LAVORI DI RESILIENZA, VALORIZZAZIONE ED EFFICIENTAMENTO ENERGETICO DEL COMUNE DI VENZONE – LOTTO 3 CUP I44H21000020001

PERIZIA DI VARIANTE N. 1

TITOLO RELAZIONE GENERALE

GEN-R01

Figure 2: Progetto – Illuminazione dei due lati di Porta San Giovanni

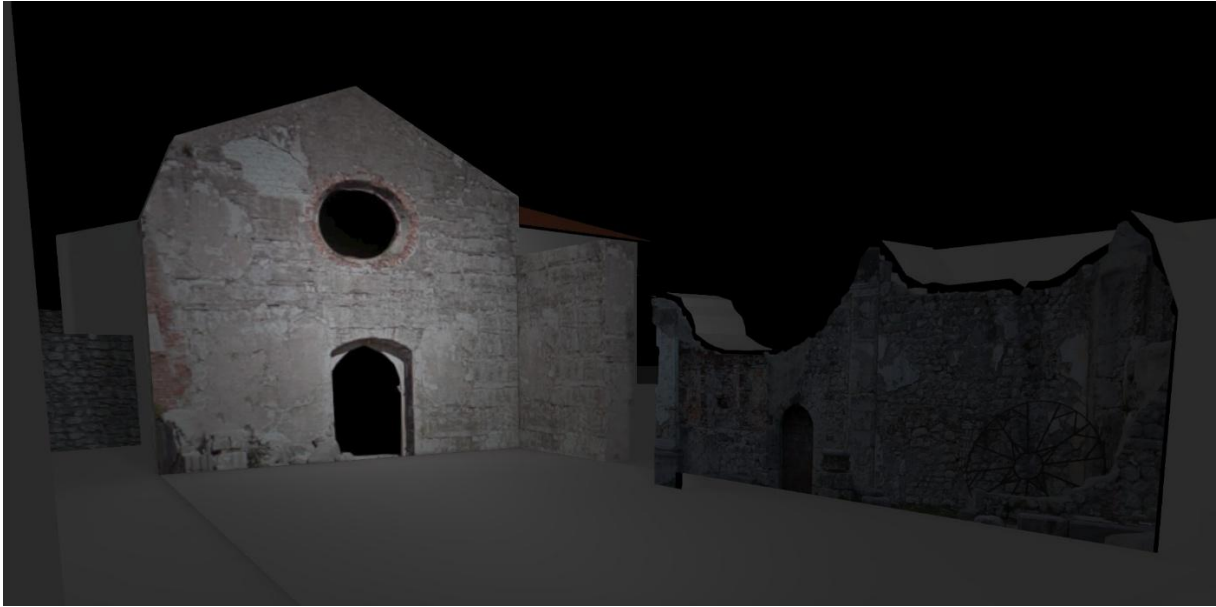
Le opere in variante riguardano principalmente la scelta dei corpi illuminanti e dei percorsi di collegamento degli stessi.

L'impresa appaltatrice ha proposto in equivalenza corpi illuminanti di marca iGuzzini.

Il Direttore dei Lavori, verificata l'effettiva equivalenza funzionale, illuminotecnica e architettonica anche ai fini dell'autorizzazione della Soprintendenza del 07/08/2025, in accordo con la Stazione Appaltante, ha accettato i materiali proposti dall'impresa appaltatrice.

Si riportano di seguito le viste illuminotecniche aggiornate degli interventi proposti.
